OPINIA

Z PRZEPROWADZONYCH OGLEDZIN – EKSPERTYZY URZĄDZEŃ GRZEWCZO – KOMINOWYCH

w Koźuchów przy ul. Klasztorna nr 14
dla Gminy Koźuchów

Rzut dachu

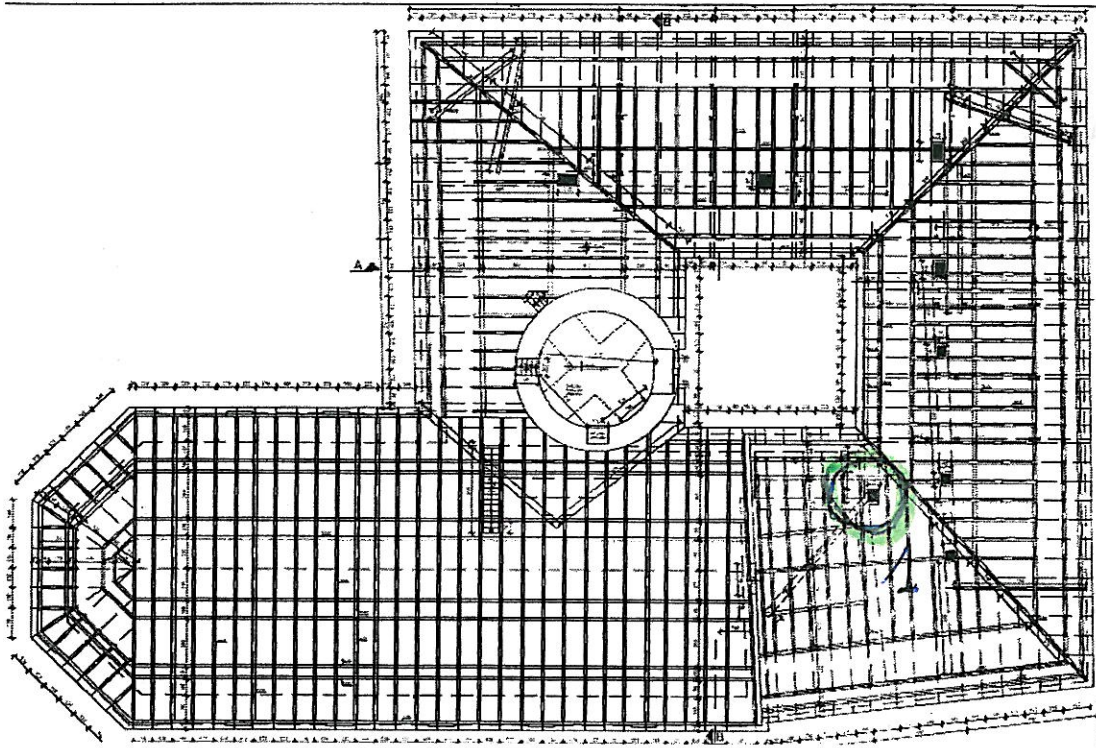
1. Przewód(y) nr 1 (patrz szkic na odwrocie) odpowiadają – nie odpowiadają*
wymogom przepisów i może(ga) – nie może(ga)* być przeznaczone do podłączenia

- Apokaliny z kotła prowadzić kanałem szorstkim z
blachy kwasoodpornej ϕ 200 mm umocowanym

w przeprodzie nr 1, zakończonym 0,60 m powyżej górnej krawędzi

Rzut parteru

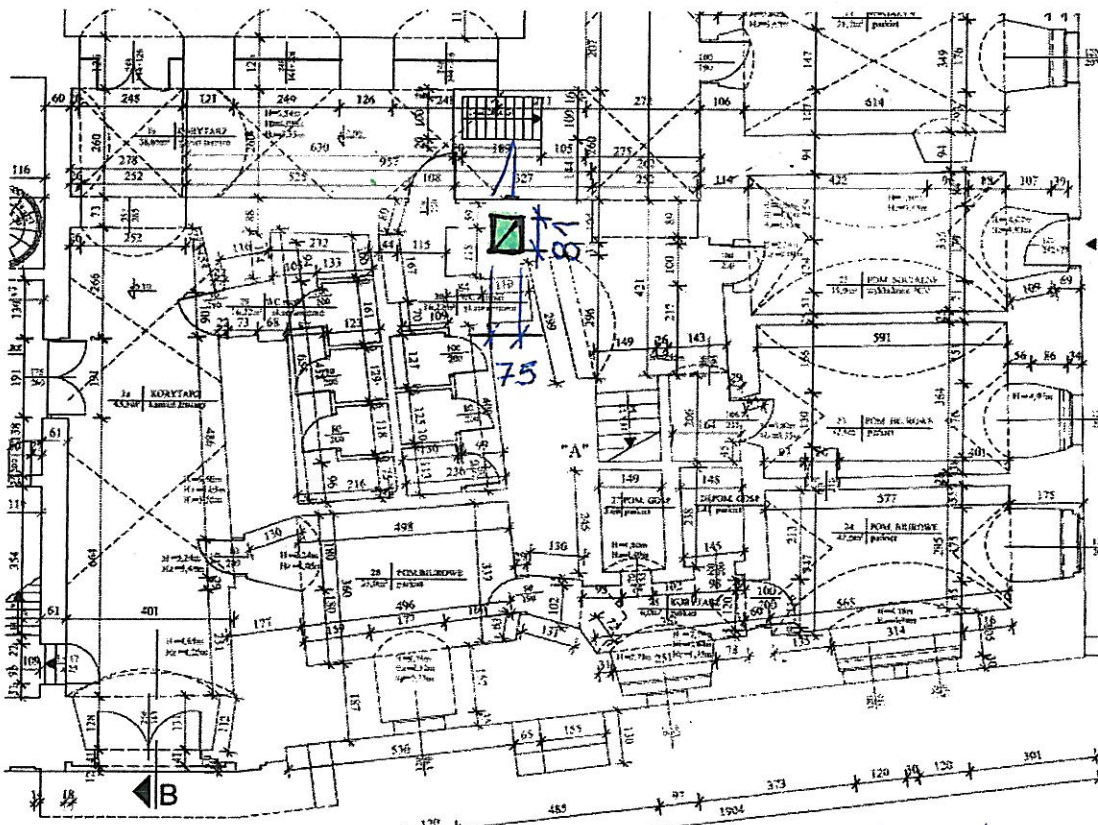
5. Inne uwagi : - Należy pozostałym przestępni przeprodu nr 1, ma być
realizować wywiewną wentylację, kotłowni
